# PROVINCIA DI VENEZIA

## COMMISSIONE VALUTAZIONE DI IMPATTO AMBIENTALE

Parere n. 10/2013

OGGETTO: DITTA: Veneta Fusti di Fabris Gianni & C. S.A.S.  
Sede Legale: Via Morgagni, 30 – 35121 Padova (PD)  
Intervento: Ampliamento del Parco commerciale “AEV Terraglio lato nord-est via Don Peron”  
Comune di localizzazione: Venezia  
Procedura di verifica dell’assoggettamento a Valutazione d’Impatto Ambientale ai sensi dell’art. 20 D.Lgs 152/06 e ss.mm.ii.

Fig. 2 Interventi di Progetto

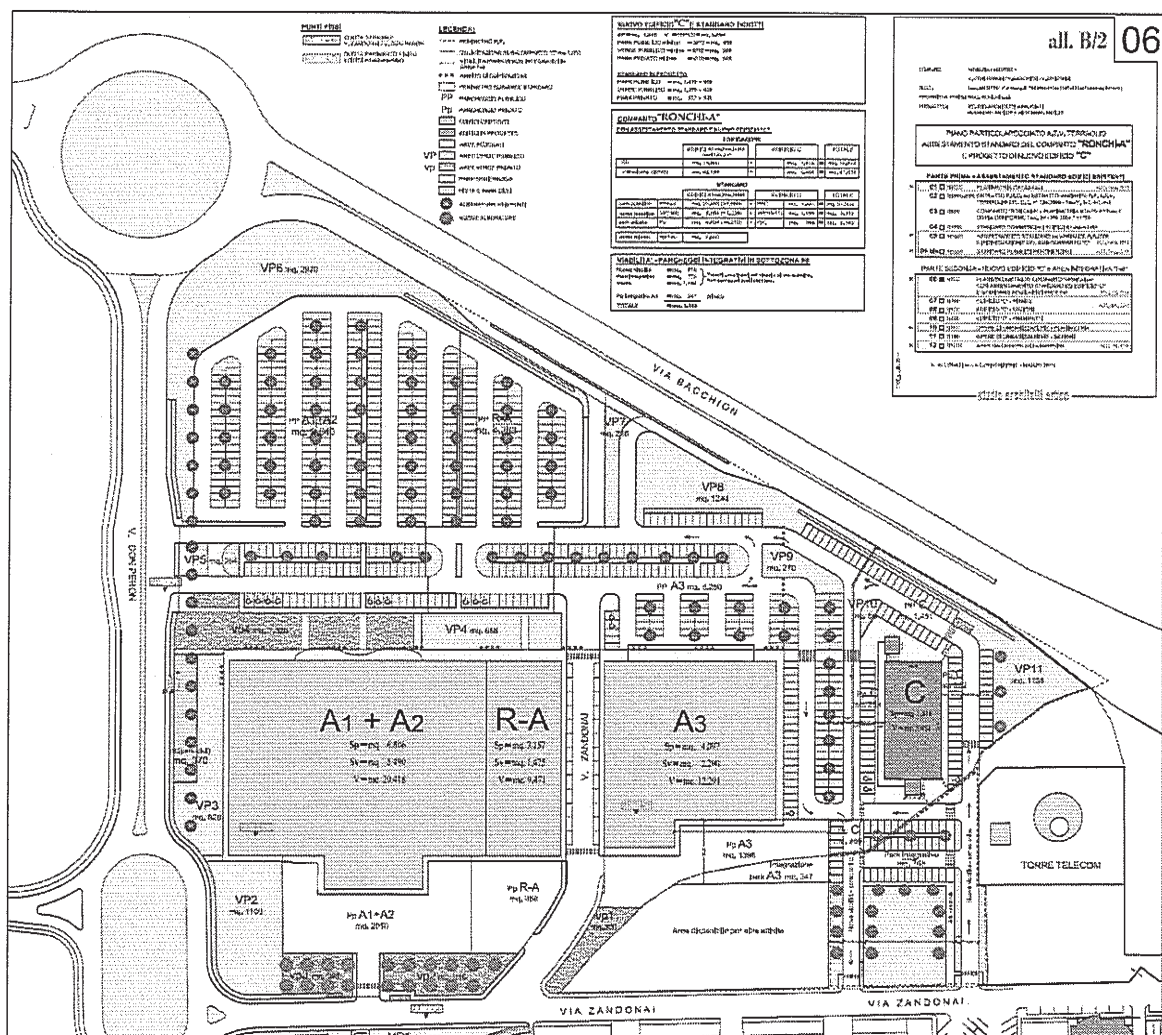
**ARPAV:** con nota acquisita agli atti con protocollo n.52408 del 10.06.2013 è pervenuto il parere di ARPAV in merito all'assoggettamento a VIA Provinciale del progetto di ampliamento del parco commerciale denominato AEV Terraglio lato nord-est via Peron. In particolare si evidenziano gli impatti significativi derivanti dal cumulo con le attività commerciali esistenti in zona e con i progetti in essere: in atmosfera, dovuti all'aumento del traffico indotto e agli impianti per la climatizzazione; nel suolo per l'impermeabilizzazione generata e l'aumento delle isole di calore per quanto riguarda l'edificio "C".

Si richiede l'approfondimento anche in termini di possibili scenari alternativi alla costruzione dell'edificio "C", data l'esistenza di un'ampia offerta nel settore alimentare presente e futura (Auchan, Iper COOP, In's, Lidl, Despar, Iper Lando).

1. Nell'ambito della progettazione esecutiva si proceda ad una quantificazione della CO<sub>2</sub> prodotta derivante dall'ampliamento del Parco commerciale e dal traffico veicolare indotto, prevedendo quali compensazioni ambientali la piantumazione di alberi di alto fusto autoctoni in idonei siti da individuare in accordo con l'amministrazione comunale;

2. Gli impianti di illuminazione dovranno rispettare i requisiti previsti dalla L.R. n. 17 del 07.08.2009;
3. Sia rispettato quanto previsto dall'art. 39 "Acque meteoriche di dilavamento, acque di prima pioggia e acque di lavaggio" del Piano regionale di tutela delle acque con specifico riferimento alla necessità di ridurre al minimo l'impermeabilizzazione del suolo;

4. Siano adottate misure atte a mitigare l'effetto isola di calore, quali l'utilizzo di pavimentazioni in calcestruzzo o grigliati verdi al posto dell'asfalto per le aree a parcheggio;
